Европейская экономическая комиссия**Комитет по внутреннему транспорту****Всемирный форум для согласования правил
в области транспортных средств****Сто восемьдесят девятая сессия**

Соглашение 1958 года:**рассмотрение проектов поправок к существующим
правилам ООН, представленных GRE****Предложение по дополнению 12 к Правилам № 65 ООН
(специальные предупреждающие огни)****Представлено Рабочей группой по вопросам освещения и световой
сигнализации***

Рис. 1

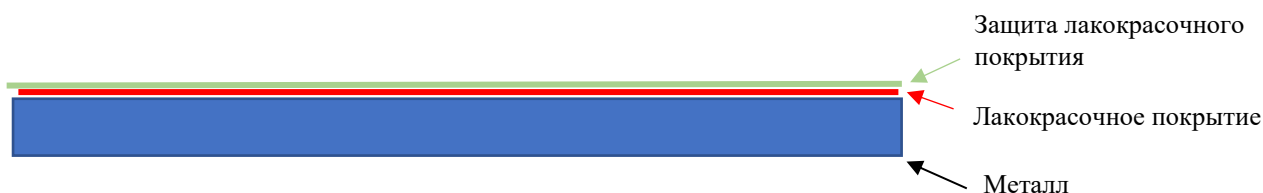
Испытания проводят при температуре окружающей среды $23\text{ }^{\circ}\text{C} \pm 5\text{ }^{\circ}\text{C}$ на металлической поверхности достаточного размера, имеющей следующие характеристики:

- тип металла: сталь с номинальным пределом текучести от 180–240 Н/мм²;
- толщина металлической поверхности: $0,7 + 0,1 - 0$ мм;
- радиус кривизны: ≤ 5000 мм;
- толщина лакокрасочного покрытия: 120 ± 20 мкм;
- защита лакокрасочного покрытия: полиуретановая пленка;
- толщина защитной пленки: ≥ 200 мкм, включая связующий слой;
- металлическая поверхность должна располагаться более чем на 20 мм выше любого другого железосодержащего или магнитного материала.
